[12] [통보] 사항

1. 제 목 : 차량출입통제설비 위치 불합리
2. 조치부서 : 제주지역본부
3. 관 련 자 :
4. 내 용 :

[그림 1] 차량출입통제설비 위치 조정(예시)

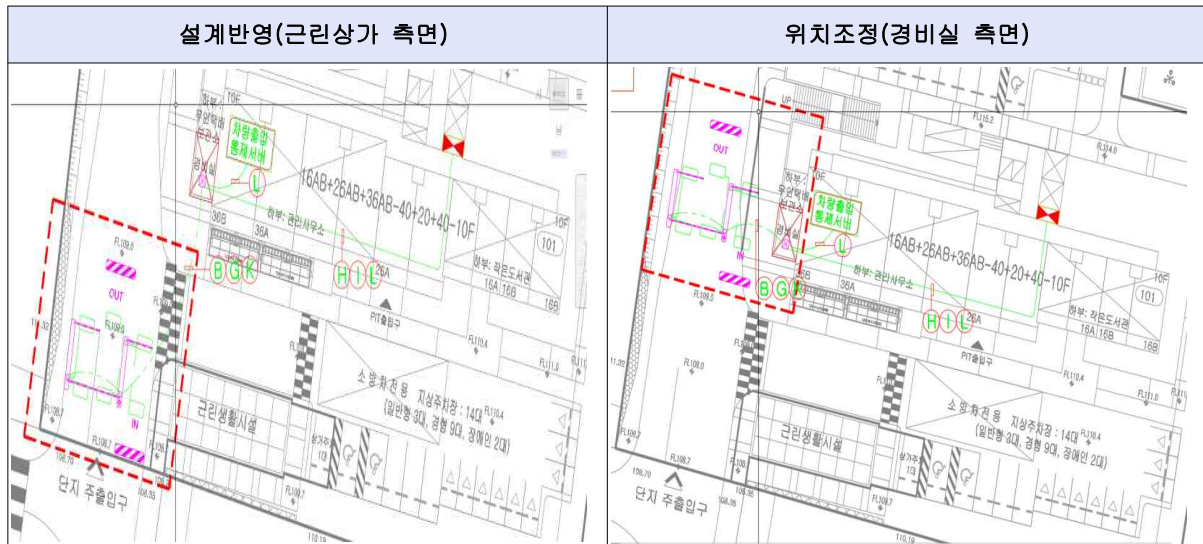
한편, 감사기간 중 현장여건에 따른 설계도서의 적정성을 검토한 결과, 위 설비의 설치 위치가 단지내 근린생활시설의 주차장 전면에 시설 되도록 계획된 사실을 알 수 있었다.

이로 인해 근린생활시설 이용자의 출입통제로 인해 상가분양자의 민원이 예상되고 경비실과의 이격으로 입주민이 아닌자의 단지 출입시 경비근무자의 어려움이 예상된다.

그러므로 제주지역본부에서는 제주★ A4블럭 입주민 등의 민원을 예방하고 시설물 설치 효과를 극대화 할 수 있도록 위 설비의 위치 조정 검토 등 합리적인 설치 방안을 재검토 할 필요가 있다.

제주★ 4블럭 행복주택 전기공사의 차량출입통제 설비가 보다 합리적으로 설치될 수 있도록 하는 방안을 검토하여 주시기 바랍니다 (통보).
